Ministerie van Verkeer en Waterstaat  
Directoraat-Generaal Rijkswaterstaat  
Projectbureau Zeeweringen

Betreft (actie en nr.)  
Detailadvies Herdijkte Zwartepolder

Datum  
11 mei 2005  
Datum  
24 mei 2005  
Bijlage(n)  
4  
Kenmerk  
K-05-06-23

Bijlage 1.0 Luchtfoto 1999 dijkvak 17 en 18

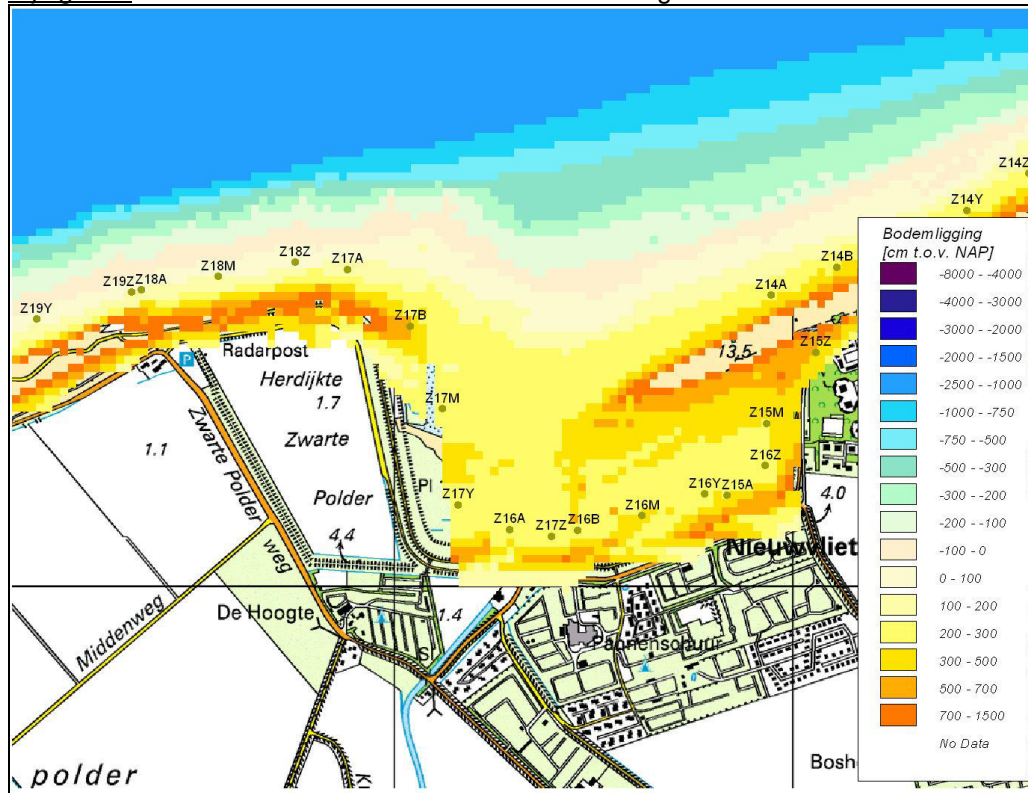
De zwaarste golfbelasting over beide dijkvakken treedt t.p.v. de grens van dijkvak 18 naar dijkvak 17 op. Het is dan ook logischer om de 'arbitraire' grens tussen beide dijkvakken te verschuiven naar een positie zuidwaarts van de bocht in de dijk (bij km. 79.175). Hierdoor wordt wel de bocht in de dijk gedimensioneerd op zware golfbelasting, maar kan het dijkgedeelte van dijkvak 17 wat in de luwte ligt minder zwaar gedimensioneerd worden.

Bijlage 1.2 Bodemopname 2001 (Laseraltimetrie)

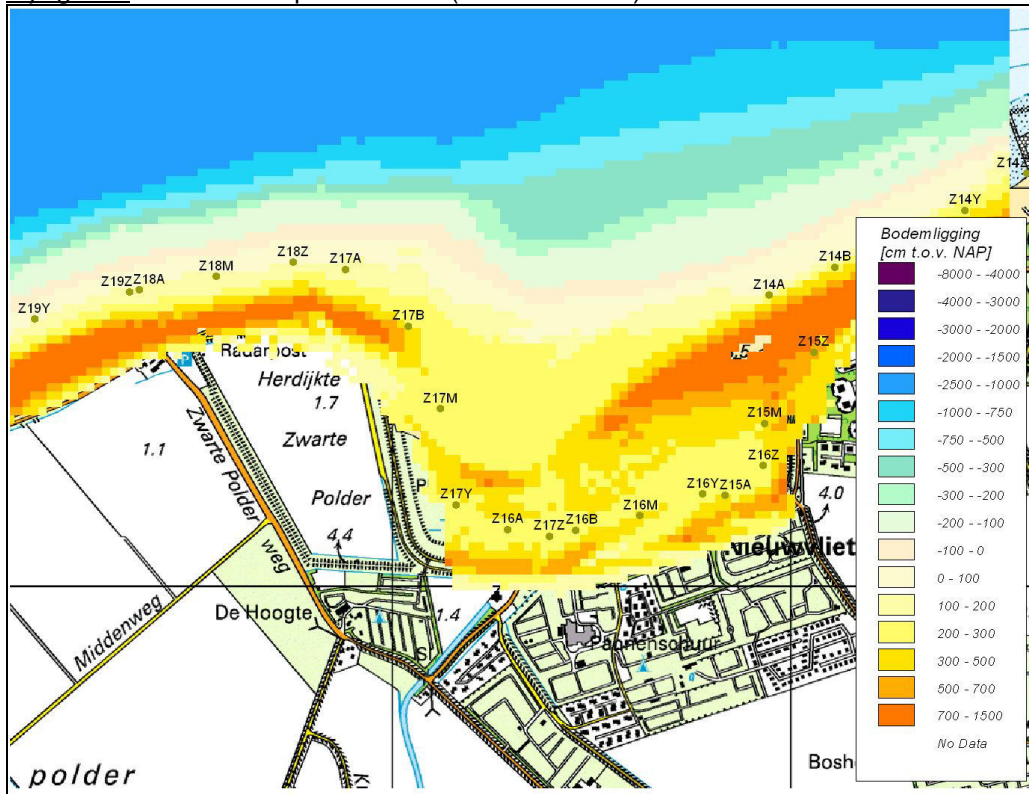
Uitvoerpunt Z17B wordt dan maatgevend voor de golfbelasting van dijkvak 17. Dit uitvoerpunt ligt t.p.v. de grens tussen dijkvak 17 en 18, en heeft een hoge bodemligging. Deze ondiepe ligging wordt veroorzaakt door het langtransport van zand. Dit zand wat vanaf Cadzand dit dijkvak bereikt zal de neiging hebben een natuurlijke kust te gaan vormen t.p.v. de Verdrongen Zwartepolder. Dit gedrag wordt versterkt door de aanwezigheid van de nollen bij dijkvak 18. (zie bijlage 1). Naar verwachting is de hoeveelheid zand zie zicht bevindt t.p.v. de grens tussen dijkvak 17 en 18 redelijk stabiel. Dit blijkt ook uit de opname uit 2001, waarbij dit gedeelte een zeewaartse trend vertoont.

**Bijlage 2.1** Topografische ligging dijkvakgrenzen

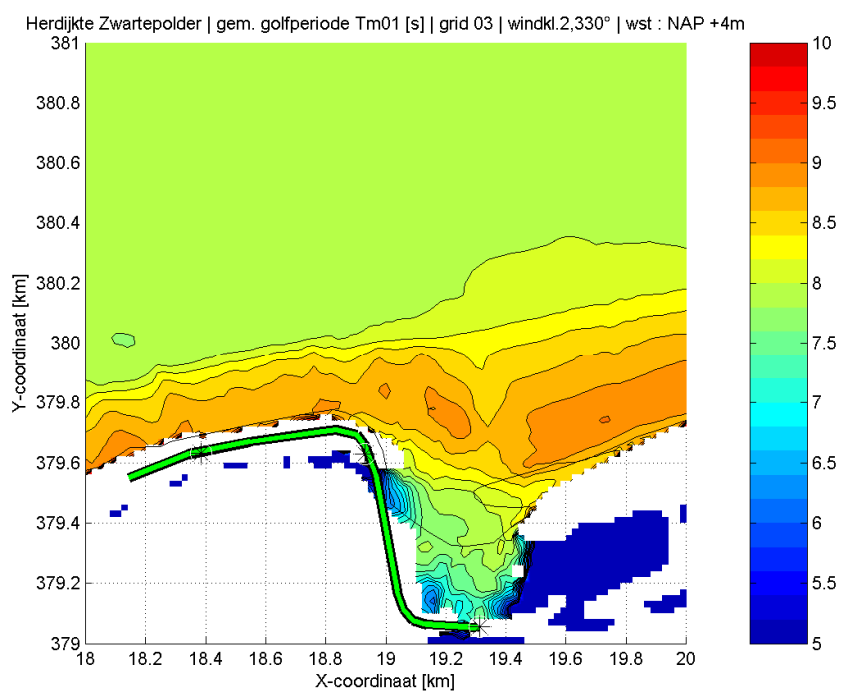
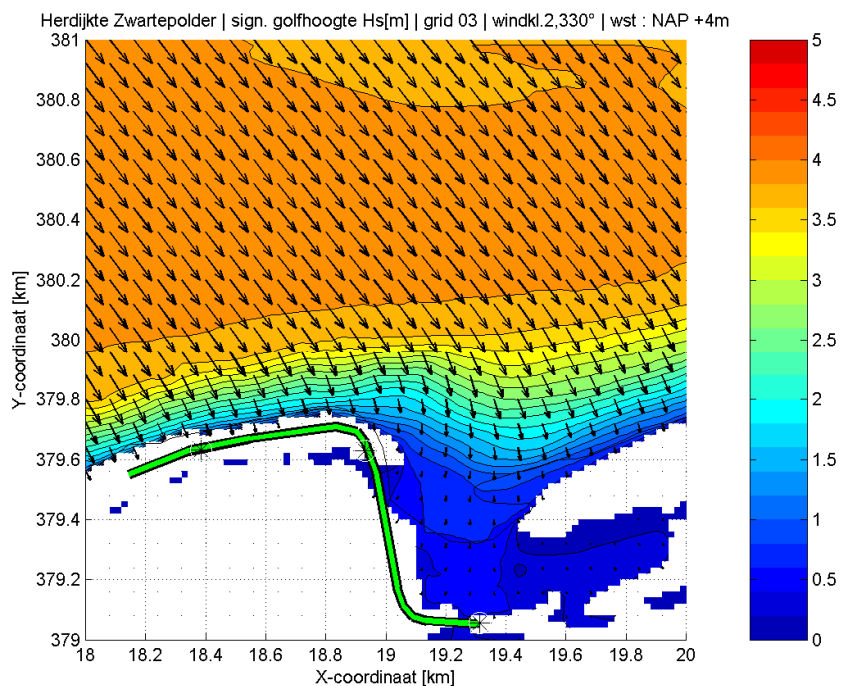
Zowel de reguliere grenzen als de geadviseerde grenzen zijn weergegeven in bijlagen 2. Deze aanpassing heeft geen consequenties voor de golfcondities van randvoorwaardenvak 18, maar zorgt voor een significante verlaging van de golfcondities van randvoorwaardenvak 17. Zie paragraaf 3.2.

Bijlage 3.1 en 3.2 Golfhoogte en golfperiode bij windrichting 330°, bij NAP +4 meter  
**!golfhoogte en golfperiode zonder correcties!**

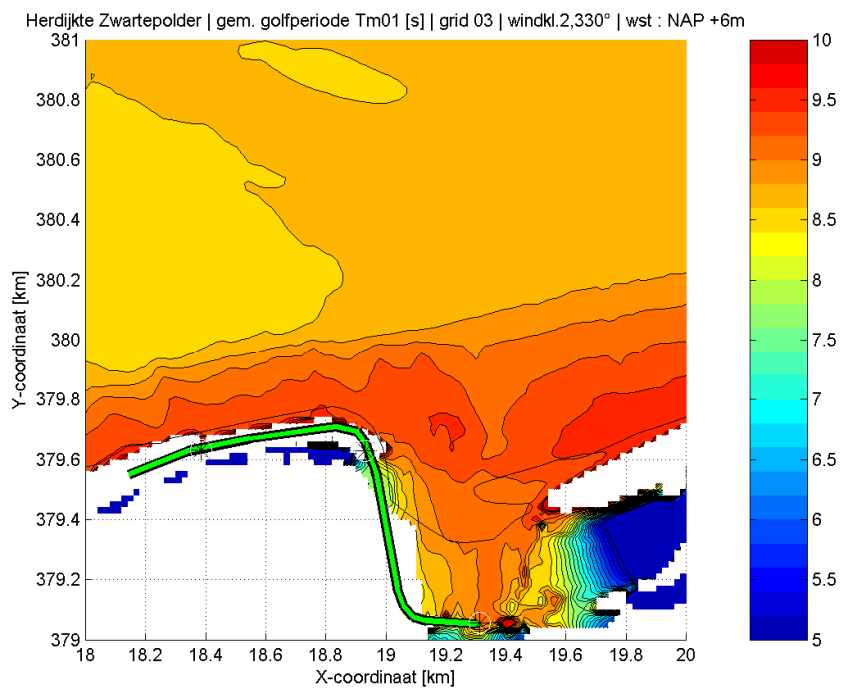
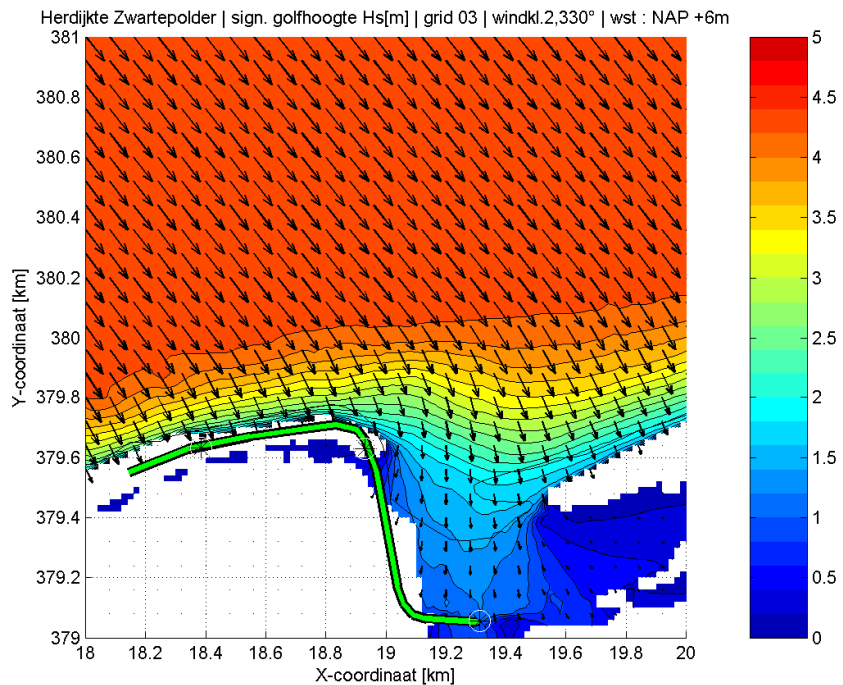
In bijlage 2.2 en 2.4 is duidelijk zichtbaar dat als gevolg van refractie bij dijkvak 17 de golfperiode Tm01 sterk afneemt. De gemiddelde piekperiode (Tpm) neemt echter toe. De golfperiode neemt bij 300° toe van 11,9 seconden bij uitvoerpunt Z17A, naar 12,8 seconden bij uitvoerpunt Z17B. Dit is fysisch niet verklaarbaar. De langere golven zullen weliswaar sterker bijdraaien dan de korte golven. Hierdoor kan de spectrale vorm licht vervormd worden. Dit heeft echter een minimale invloed op de golfperiode, en verklaart zeker niet een periodetoename van ca. 1 seconde over 250 meter. Dit afwijkend modelgedrag bij (bijna) afluiddige wind in combinatie met sterk bijdraaiende golven is eerder geconstateerd bij Kats en bij Hoedekenskerke. In tabel 4.1 zijn de 1/4000<sup>ste</sup> golfcondities voor beide dijkvakken

weergegeven. De golfperiode voor dijkvak 17 is hierbij gebaseerd op de golfperiode optredend bij uitvoerpunt Z17A (dijkvak 18).
